Breyting á deiliskipulagi lóða í Vatnagörðum vegna Sægarða 3

Vatnagarðar deiliskipulagsbreyting Sægarðar 1-3

Sægarðar 1-3 – Breyting á deiliskipulagi Vatnagarða

Athugasemdir og svör

Deiliskipulagsuppráttur

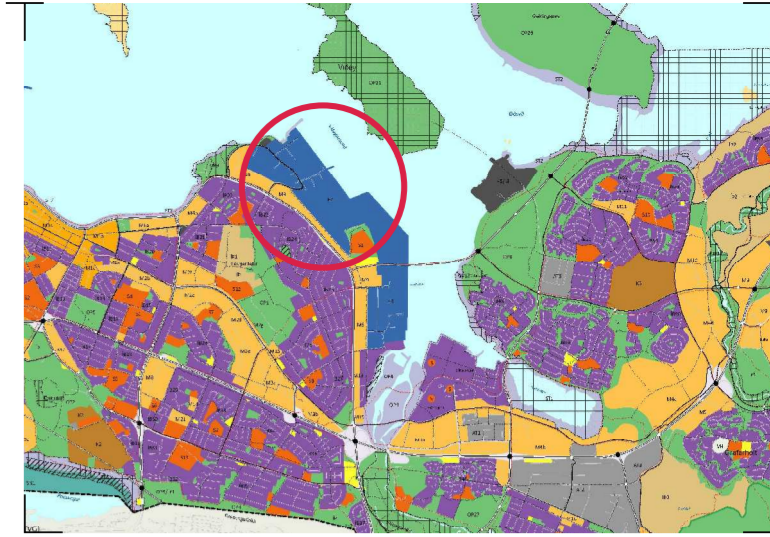
- Breytingar á hámarkshæð byggingar úr kóta 14,5 í kóta 19 og landhæðar úr 4,8 í 7 hafa í för með sér útsýnisskerðingu fyrir Vatnagarða 24, 26 og 28 og rýra þar með gildi eignanna. Því er óskað eftir að ekki verði gefin heimild fyrir hækkun á kóta.

- Þá er uppdráttur breytingartillögu á deiluskipulagi óskýr. Óskað er eftir skýrari mynd með teikningum sem sýna fyrirhugaðar breytingar með tilliti til legu núverandi bygginga við Vatnagarða og umhverfisins í heild sinni. Einnig ætti að sýna þverskurðsteikningu með tilliti til legu bygginga við Vatnagarða. Gera þarf betri grein fyrir umfangi bygginga innan byggingarreits.

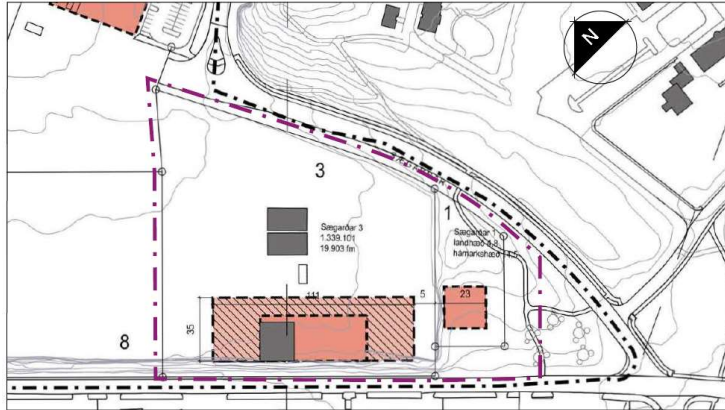
- Uppdráttur breytingartillögu á deiliskipulagi óskýr. Óskað er eftir skýrari mynd með teikningum sem sýna fyrirhugaðar breytingar með tilliti til legu núverandi bygginga við Vatnagarða og umhverfisins í heild sinni. Einnig ætti að sýna þverskurðsteikningu með tilliti til legu bygginga við Vatnagarða. Gera þarf betri grein fyrir umfangi bygginga innan byggingarreits.

Tekið er undir að samhengi byggingarreitanna sem um ræðir við nánasta umhverfi sitt komi ekki skýrt fram í tillögunni (þar sem lóðirnar við Vatnagarða 24, 26 og 28 eru ekki sýndar á uppdrættinum). Umsækjandi verður ekki látinn vinna þverskurðarmynd í gegnum allt svæðið til að sýna hæðir í samanburði við núverandi umhverfi, en sjálfsagt er að útskýra stuttlega samhengi breytinganna við núverandi hús við Vatnagarða.

Byggingarreitur á lóð nr. 1 við Sægarða er og verður staðsettur til móts við lóðina nr. 26 við Vatnagarða. Á loftmyndinni hér fyrir neðan má sjá skissu af stærð og staðsetningu byggingarreitsins í samhengi við húsin við Vatnagarð. (Fyrir nákvæma stærð og staðsetningu er þó vísað í deiliskipulagsuppráttinn.)

Deiliskipulagstillaga mkv. 1:2000

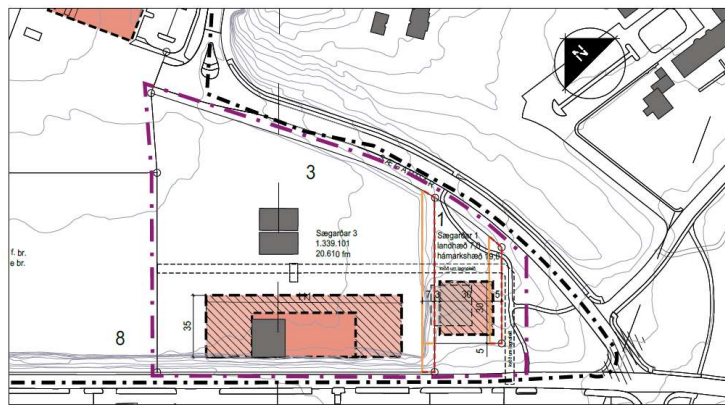
- Breytingar á hámarkshæð byggingar úr kóta 14,5 í kóta 19 og landhæðar úr 4,8 í 7 hafa í för með sér útsýnisskerðingu fyrir Vatnagarða 24, 26 og 28 og rýra þar með gildi eignanna. Því er óskað eftir að ekki verði gefin heimild fyrir hækkun á kóta.

Breytingartillagan felst m.a. í því að lóð nr. 1 við Sægarða er minnkuð um 192 m² og byggingarreitur er rýmkaður og lítillega færður. Hámarkshæð byggingar innan byggingarreitsins breytist úr kóta 14,5 í 19,0 – þ.e. hækkun um 4,5 m. Þess má geta að gatan Vatnagarðar er í kóta ca. 13-14 og því fer hámarkshæð byggingarinnar yfir götu úr u.þ.b. 1,5 m í u.þ.b. 6 m.

Vakin má athygli á því að minnkun lóðarinnar nr. 1 við Sægarða hefur í för með sér að heimilt byggingarmagn á lóðinni **minnkar um 96 m²**, enda er nýtingarhlutfall lóðarinnar hámark 0,5 (þ.e. hámarksbyggingarmagn = 50% af lóðarstærð). Þá er vert að undirstrika að byggingarreitir að Sægarðum 1 er talsvert stærri en sem nemur heimilu byggingarmagni á lóðinni.

Heimilt byggingarmagn á lóð nr. 3 við Sægarða eykst hins vegar um 354 m² (þar sem lóðin stækkar) en byggingarreitir er óbreyttur og á það bæði við fótspor og hámarkskóta (20,0).
